# Análisis Estudio Campo Ferial La Perla, Mercedes Norte, Heredia

DIRECCIÓN GENERAL DE INGENIERÍA DE  
TRÁNSITO

Ficha técnica del documento		
1. Número de Informe: MOPT - 03 - 05 - 01 – 0405 - 2023	2. Número de Expediente: ED-EB- 22-0085	
3. Título:  Análisis Estudio Campo Ferial La Perla, Mercedes Norte, Heredia	4. Fecha del Informe:  agosto de 2023

11. Resumen:  Se analiza el informe técnico enviado por la Municipalidad de Heredia denominado “Estudio Funcional sobre Cambios Viales en Mercedes Norte de Heredia”.

Figura 4. Entrada Campo Ferial, Pagina 12 del documento aportado por la Municipalidad de Heredia.

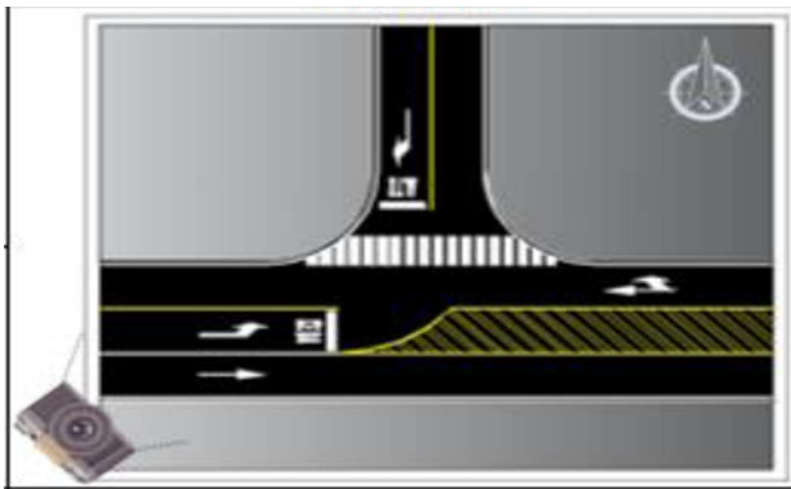
La intersección 9 del documento es la entrada #1 del Campo Ferial La Perla, en buena teoría no es una intersección por cuanto es un acceso privado.

Lo importante en este caso es aportar los anchos de los carriles y garantizar que el movimiento de entrada al Campo Ferial (Oeste-Norte) cuente con la visibilidad adecuada y segura para realizar el giro izquierdo.

Es importante ver que no se recomienda salida izquierda desde el campo ferial (Norte-Este).
